表 B. 0. 20 监理通知回复单

工程名称: 南京国际博览中心1-3展馆5.344MW分布式光伏项目 编号: TJAL-ZL-表A.0.4-011

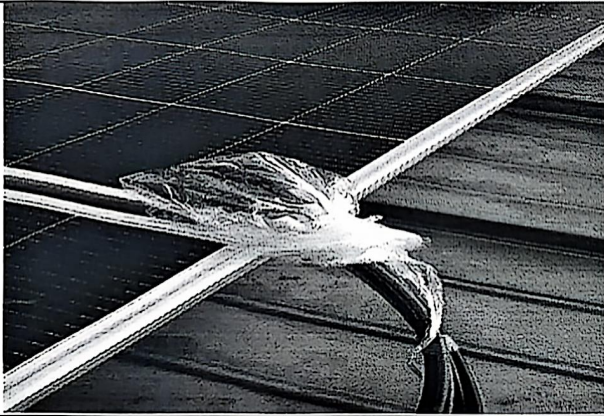
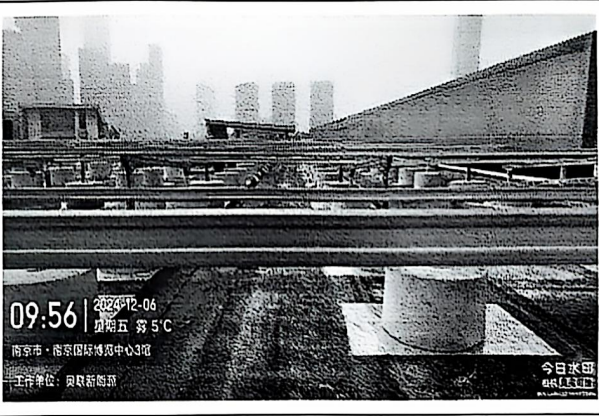
问题1: 1号馆桥电缆敷设桥架内时拐弯处未做防护。	问题2: 1号馆子阵间直流线电缆未穿管

整改措施: 已增加防护, 并交底完成。	整改措施: 已做好穿管处理。
问题3: 1号馆直流线电缆穿管未封堵。	问题4: 3号馆混凝土屋面支架安装平整度误差较大。

整改措施: 已封堵完成。	整改措施: 已整改完成。
